1. En la pagina 60 del EsIA, en el punto 5, **Descripción del proyecto, obra o actividad**, (Tercera etapa - Vías de acceso y Calles internas), se menciona que “Consiste en construir un boulevard principal, identificado como **Boulevard Norte** el cual contará con una servidumbre vial de 46.70 metros de ancho, con una isleta en el centro de 7.20 metros y un acceso para entrada peatonal de 2.60 m y otro para la salida o aceras peatonales de 2.60 m, con área de rodadura de 31.20 en total, 15.60 de cada lado. Mientras que entre las vías internas tendremos tres (3) identificadas en los planos como, **avenida sur**, la cual tendrá una servidumbre de 20 metros de ancho, rodadura de 12.50 m en dos vías, **avenida este**, la cual tendrá una servidumbre de 20 metros de ancho, rodadura de 12.50 m en dos vías, **avenida oeste**, la cual tendrá una servidumbre de 40 metros de ancho, rodadura de 31.70 m en dos vías”. Sin embargo, no se evidencia en el estudio el alineamiento correspondiente al boulevard y avenidas a construir, por lo que solicita:

2. En la página 62 del EsIA, en el punto 5, **Descripción del proyecto, obra o actividad**, se indica que “La aspiración del promotor es que en el p

PLANTA URBANA GENERAL DE LA PLANTA DE TRATAMIENTO
ESCALA 1:200

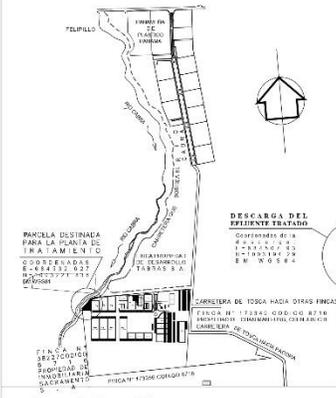
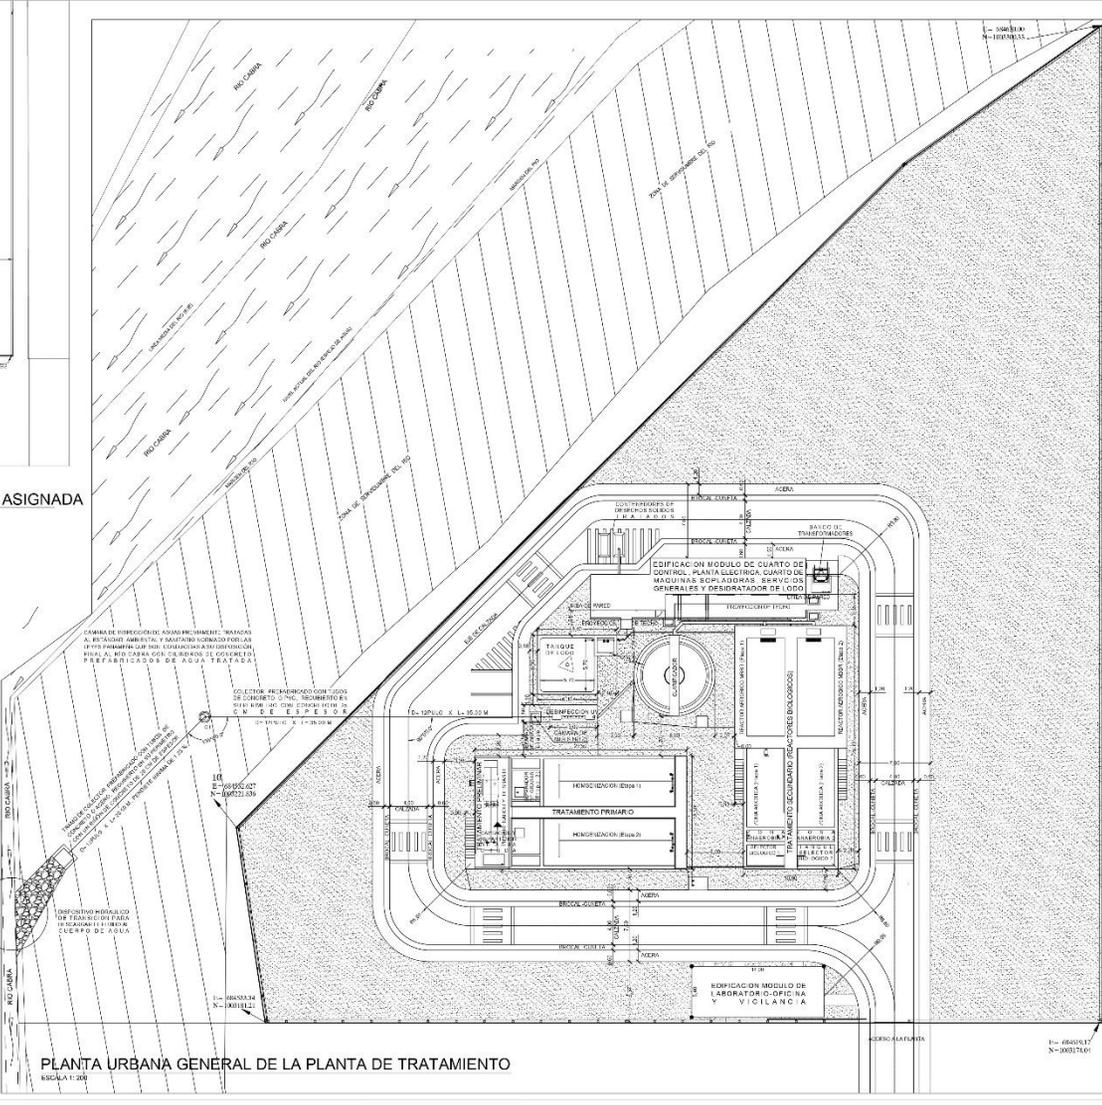
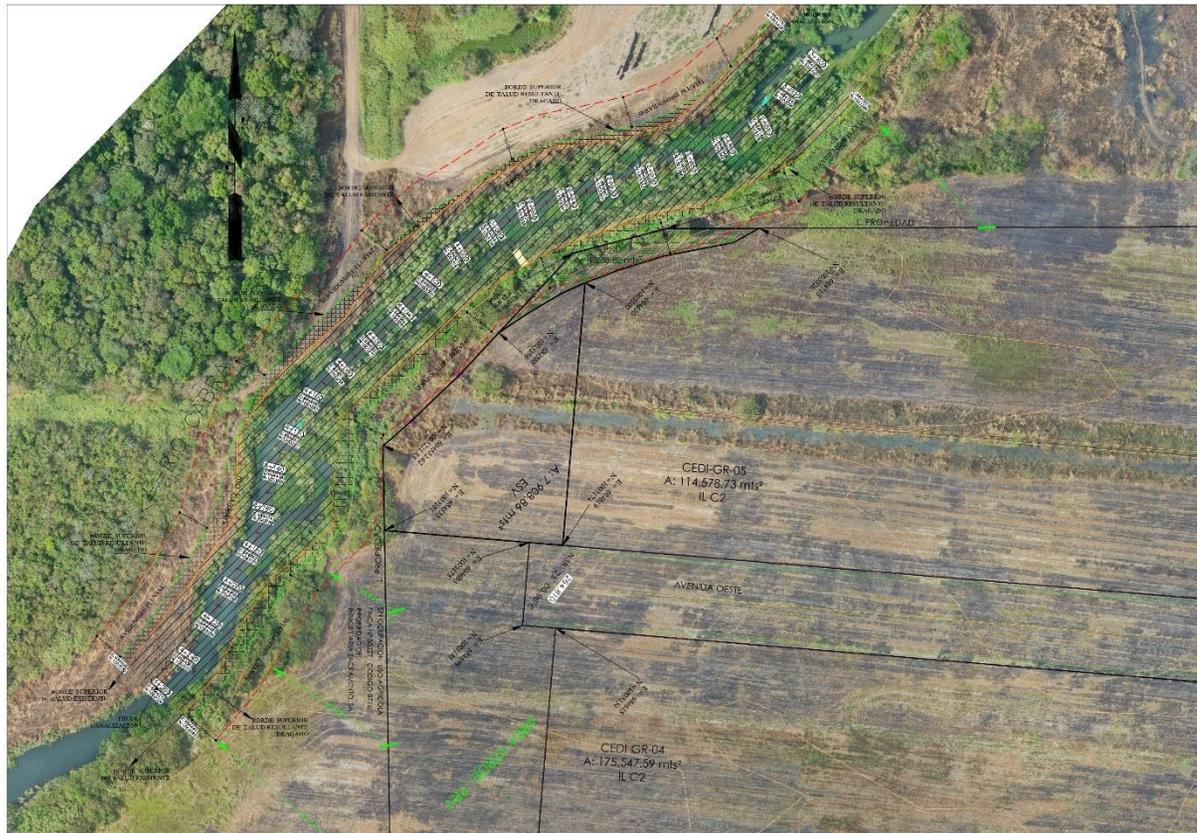
- a. Indicar la capacidad de la Planta de tratamiento.
- b. Presentar las coordenadas UTM con su respectivo DATUM de referencia del área de la PTAR, y que la misma concuerde con lo señalado en EsIA (7,908.86m²).
- c. Presentar las coordenadas UTM con su respectivo DATUM de referencia del alineamiento hacia el punto de descarga. En caso de estar fuera del polígono y que la finca no le pertenezca a la empresa promotora, deberá presentar autorización por parte del propietario o representante legal de la empresa propietaria, debidamente autenticada.
- d. Presentar plano del polígono, donde se incluya la planta de tratamiento.

- a) La planta de Tratamiento de aguas Residuales del proyecto tendrá una capacidad de 985 M3/día.
- b) En el cuadro de Excel se presentan las coordenadas del polígono ESV destinado para la planta de Tratamiento, el cual cuenta con un área de 7,908.82 m².

- c) Se presenta la coordenada de la descarga con ubicación E684507.93, N1003194.29. La planta de Tratamiento Colinda directamente con el Rio Cabra, por lo que la descarga es directa desde el proyecto hacia el rio y no pasa por finca propiedad de terceros.
- d) Se presenta el polígono en planos donde se encuentra la planta de tratamiento.

d. Presentar plano del polígono, donde se incluya la planta de tratamiento. Ver Anexo N°2, planos de diseño del proyecto con el polígono de PTAR y punto de descarga.

PLANTA Y AREA INUNDABLE
ESCALA 1:1000

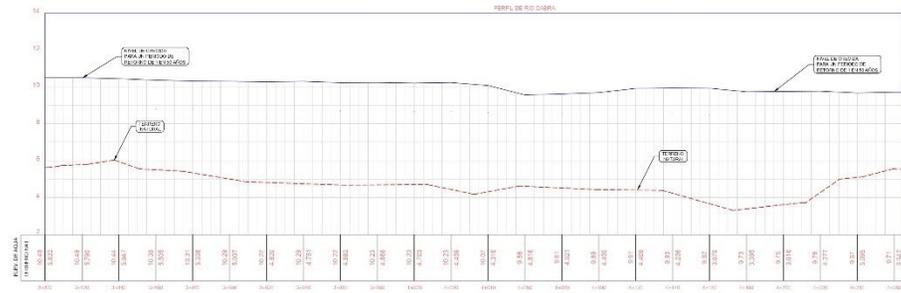
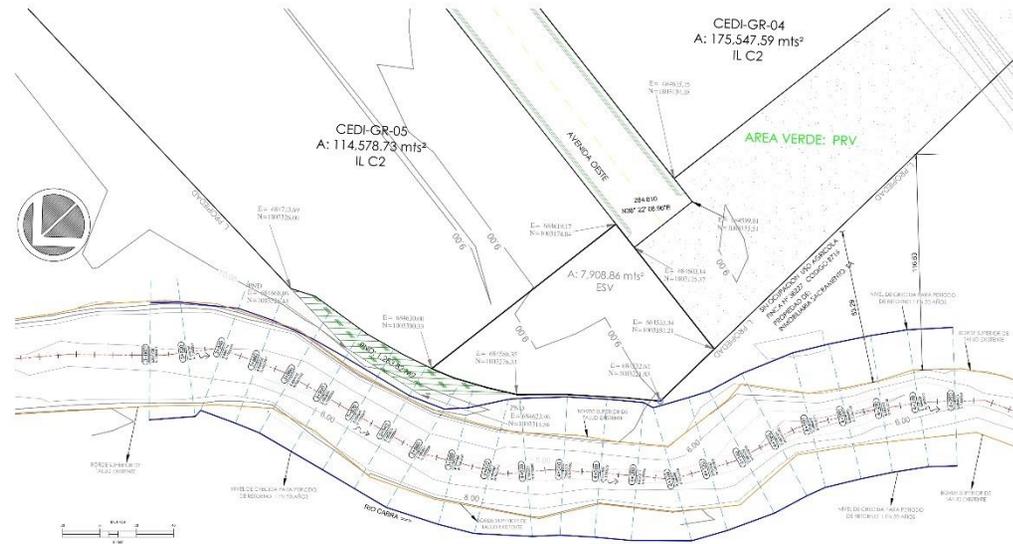
d. Presentar plano que ilustre, las cotas naturales del suelo del área de desarrollo del proyecto, las planicies de inundaciones actuales (sin el desarrollo de las obras en cauce).

Se presenta el plano de la modelación del río en periodo de Retorno 1 en 50 años, se aprecia claramente que, aunque el Río fue Dragado por el MOP en años pasados las secciones existentes no soportan el volumen de agua y se desbordan. Ver planos en Anexo N°2 (PLANTA PERFIL Y ZONA INUNDABLE SECCIONES EXISTENTES).
